Info list

Novi vgradni sifon kondenzata za klime DN32 - 100x100mm

Enostavna vgradnja:

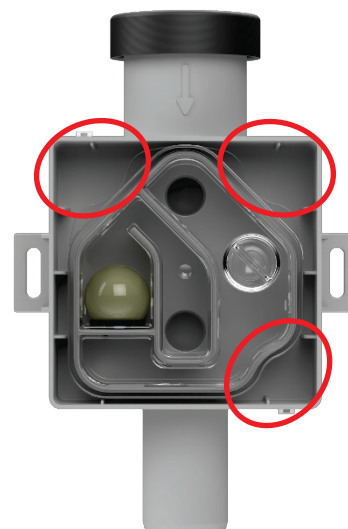
Izboljššan je položaj dovodne cevi in odtočnega priključka na telesu odtoka. V novih HL138N in HL138NH so v isti liniji. Ta modifikacija poenostavi montažo dovodnih in odvodnih cevi, saj jih je mogoče postaviti v isti liniji (brez zamika).

Enostavno vzdrževanje:

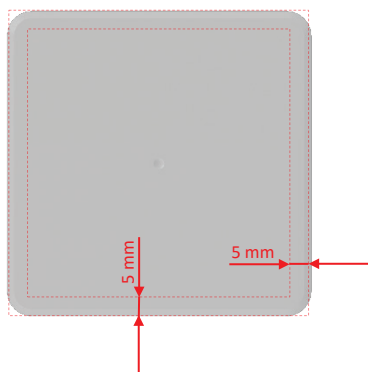
Nova oblika sifonskega vložka omogoča enostavno uporabo zahvaljujoč vdolbini ročajev. Sifonski vložek lahko zdaj, preprosto vstavite v odtočno telo/ohišje in ga znova, odstranite brez orodja. Poleg tega je sifon zasnovan tako, da voda ne more uhajati, ko ga odstranite. Ta izboljšava omogoča hitro, enostavno in čisto namestitev.
